Oggetto: ID_VIP_7385

Progetto di un impianto agrivoltaico, denominato “**Candela Masseria Padula**”, della potenza nominale di 43 MW e relative opere di connessione alla rete, ubicato nei Comuni di Candela (FG) e Deliceto (FG) (il “**Progetto**”).

CONTRODEDUZIONI al parere tecnico-istruttorio della Soprintendenza Speciale per il PNRR (il “MIC”) prot. 5336 del 11/04/2023 (il “Parere”).

1. lett. c-quater) per quanto attiene all'area in cui ricade l'impianto agrivoltaico, come si evince dalla tavola allegata (**allegato n. 1**) di cui si riporta uno stralcio.

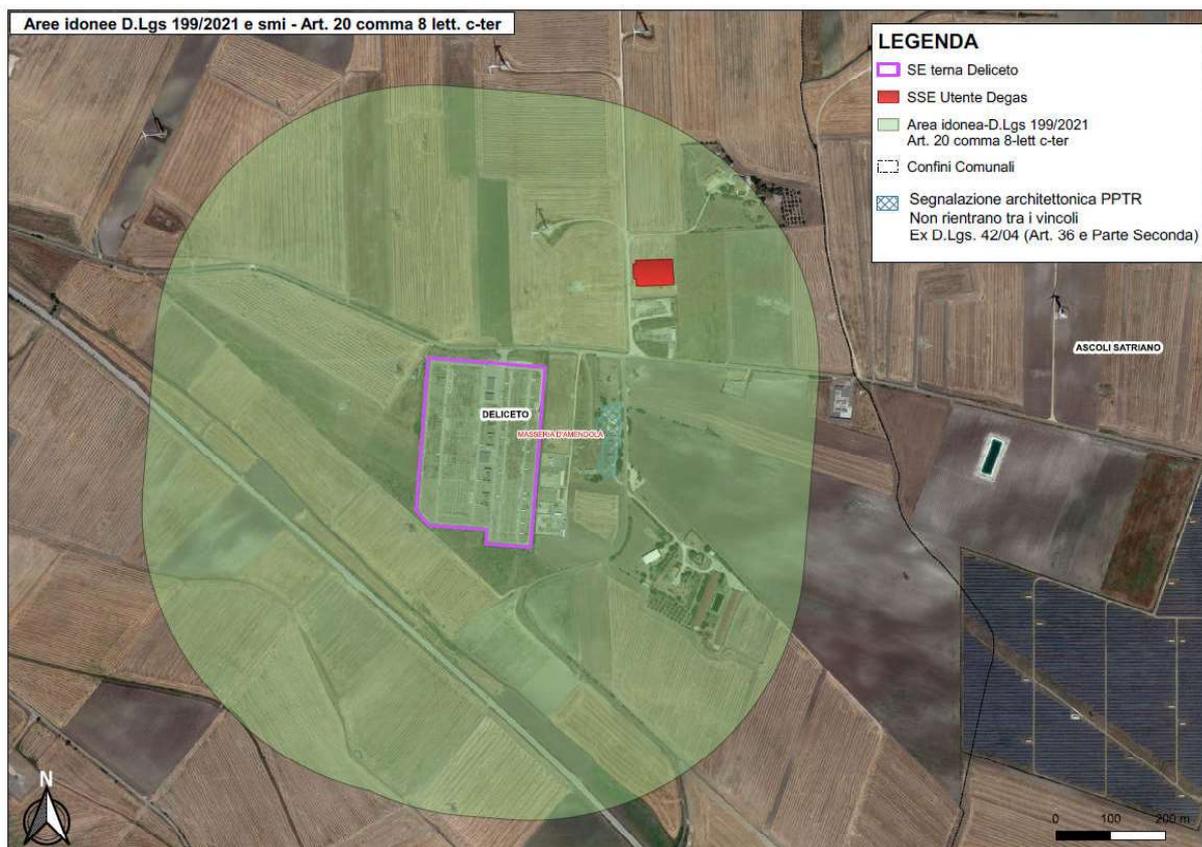
Infatti, tale area:

- non è ricompresa nel perimetro dei beni sottoposti a tutela ai sensi del D.Lgs. 42/2004;
- è esterna all'involuppo dei perimetri i cui punti distano più di 500 metri dai beni tutelati ai sensi della Parte Seconda e dell'art. 136 del D.Lgs. 42/2004

PUNTO 11 – Masseria Colabella

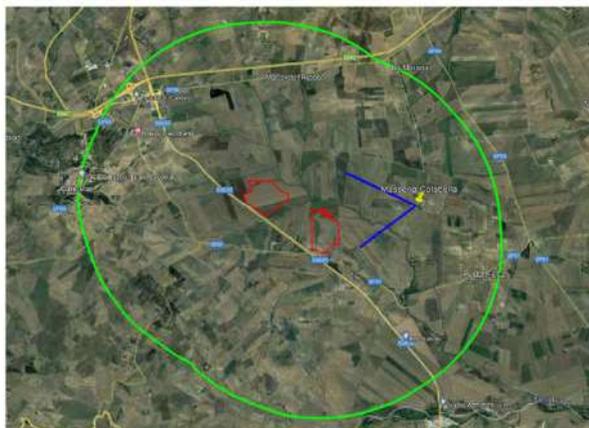
Si ritiene il foto-inserimento sufficientemente **auto-esplicativo**, dal momento che anche in una condizione di visuale aperta come quella del caso di specie, la visibilità dell'impianto non costituisce in alcun modo un elemento detrattore alla percezione del paesaggio, che peraltro, nell'intorno, è invece fortemente influenzato dalla presenza di torri eoliche.

PUNTO 17 – Masseria Padula

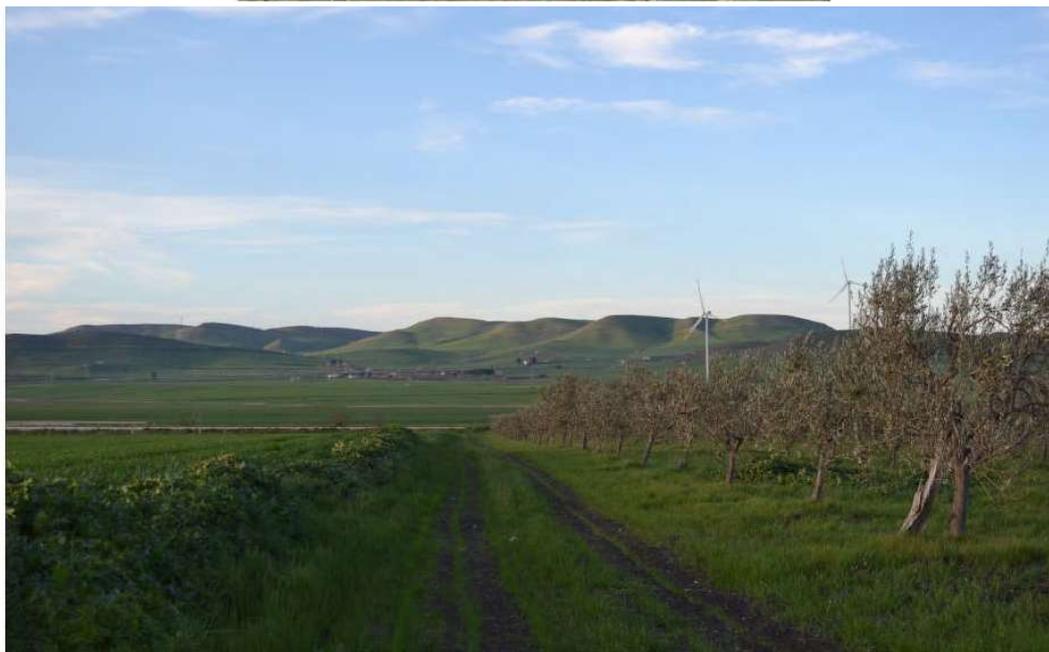
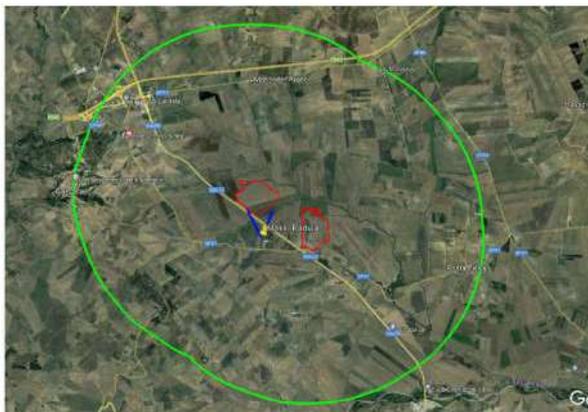
Si ritiene il foto-inserimento sufficientemente **auto-esplicativo**, dal momento che anche in una condizione di visuale aperta come quella del caso di specie (caso peggiore, non certo applicabile a tutte le masserie considerate), la visibilità dell'impianto non costituisce in alcun modo un elemento detrattore.

PUNTO 5 - Ferrovia

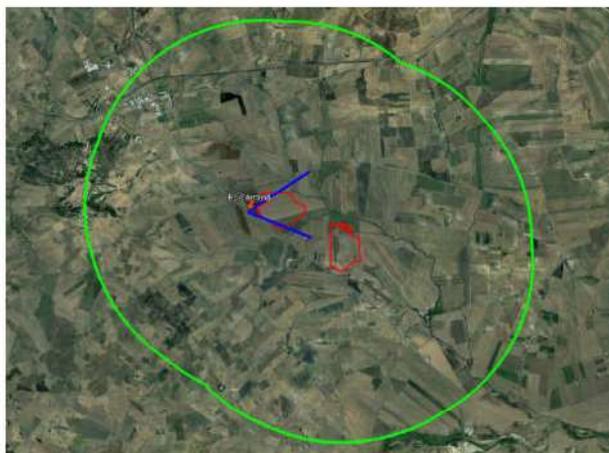
Nonostante la vicinanza tra l'impianto e la ferrovia, **pur in una condizione di visuale aperta come quella in esame, la visibilità dell'impianto non costituisce in alcun modo un elemento detrattore alla percezione del paesaggio, che peraltro nell'intorno è fortemente influenzato dalla presenza di torri eoliche. In ogni caso, la bordatura perimetrale dell'impianto si inserisce adeguatamente nel contesto.**

Tabella verifica Requisito A.1 – caso restrittivo

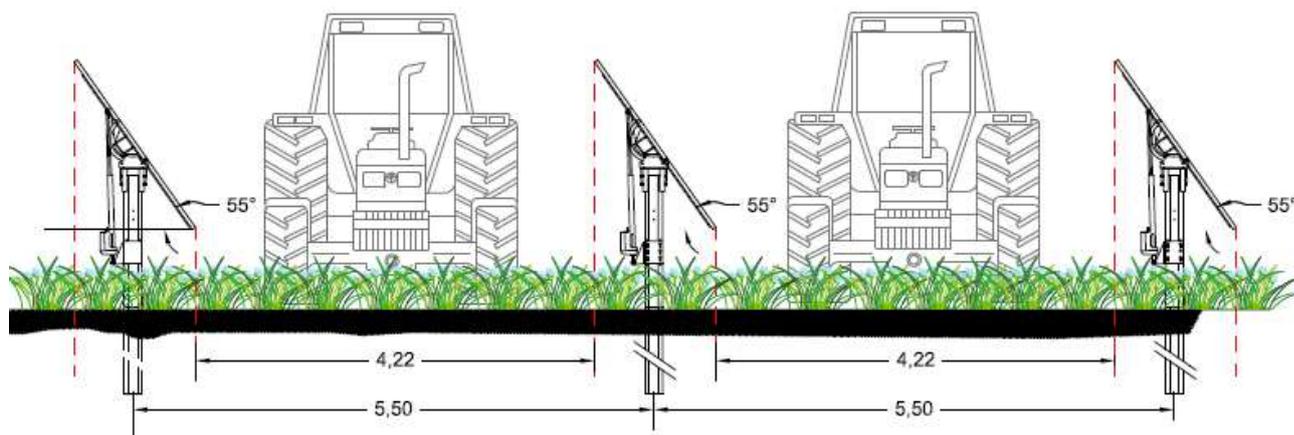
- È evidente, però (si veda anche dalla figura sotto riportata), che questo calcolo della superficie agricola non è corrispondente all'effettivo uso del terreno e a quanto dimostrato con il rispetto del Requisito C (si veda paragrafo relativo seguente). Infatti, non c'è alcun vincolo ostativo né a far intervenire tra le file di inseguitori anche macchine agricole di dimensioni standard (p.e. trattori) per effettuare attività quali l'aratura e la semina anche al di sotto dei moduli, nè per il pascolo delle pecore anche sotto moduli.

Tavola di progetto HF0TH51_ElaboratoGrafico_2_14
“Particolari struttura di sostegno moduli fotovoltaici e modalità di ancoraggio al suolo”.

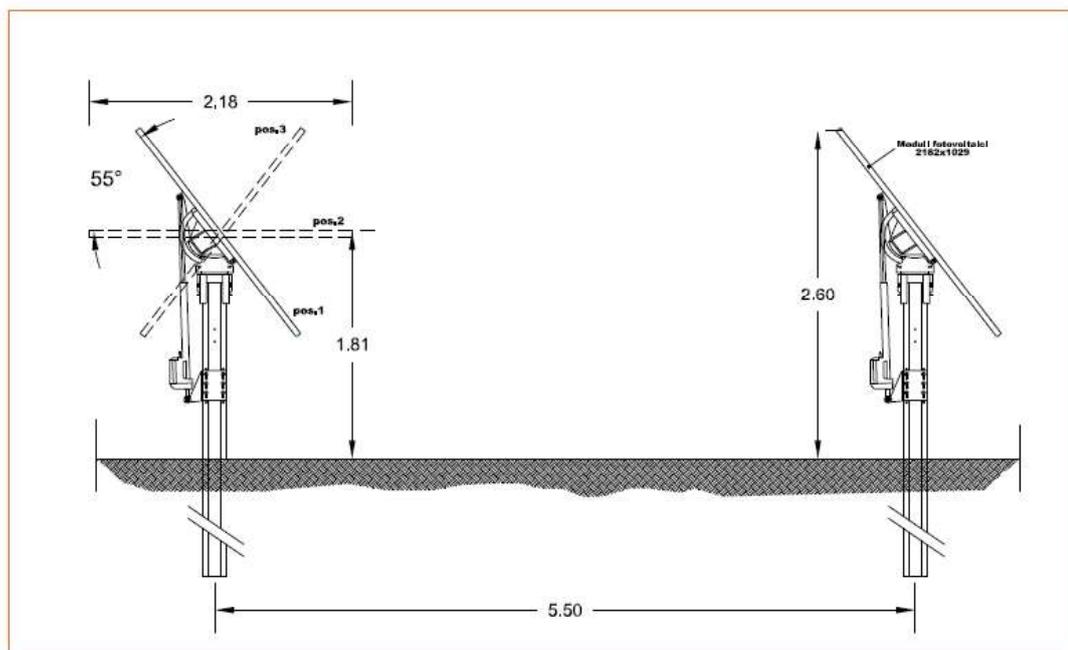
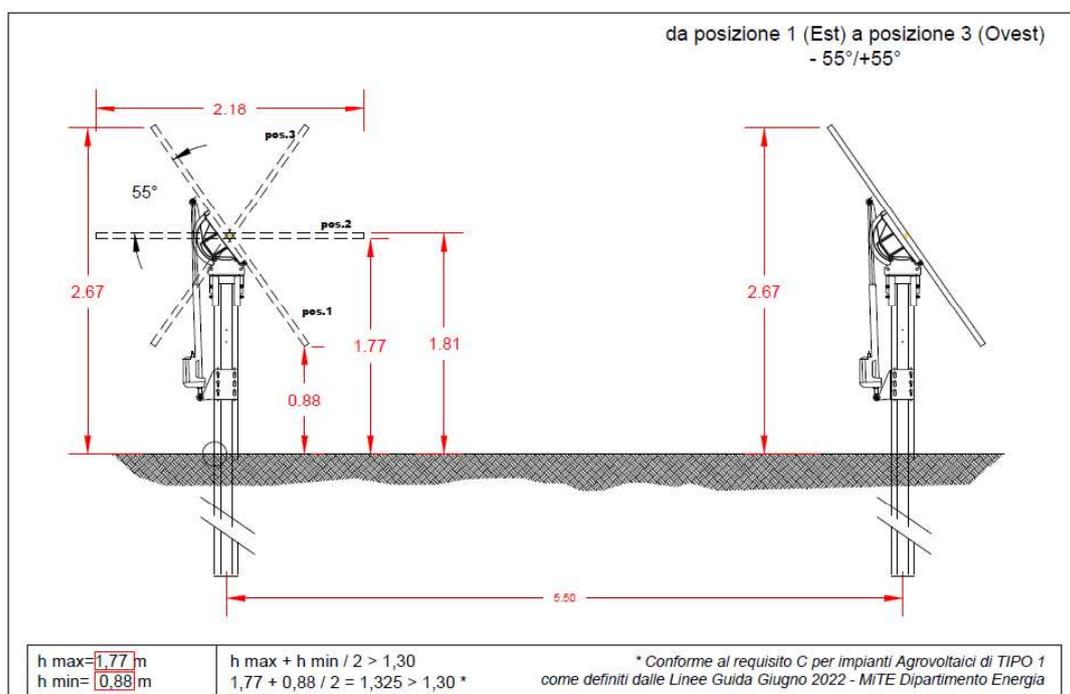
È evidente che la tavola sopra richiamata contiene un refuso, dal momento che il valore di 2,60 m non sarebbe coerente con la dimensione del pannello e l’altezza del centro di rotazione del sistema pannello-tracker. Pertanto, si riporta di seguito uno stralcio del medesimo elaborato con le misure corrette (e si riporta in allegato lo stesso elaborato aggiornato).

Preso atto di questo aggiornamento verificiamo che l’altezza media al di sotto dei moduli risulta essere pari a:

$$(1,77 + 0,88) / 2 = 1,325 \text{ m} > 1,30 \text{ m}$$

Pertanto, anche il **Requisito C** delle Linee Guida in materia di impianti Agrivoltaici pubblicate dal MiTE nel giugno 2022 si può considerare **verificato**.
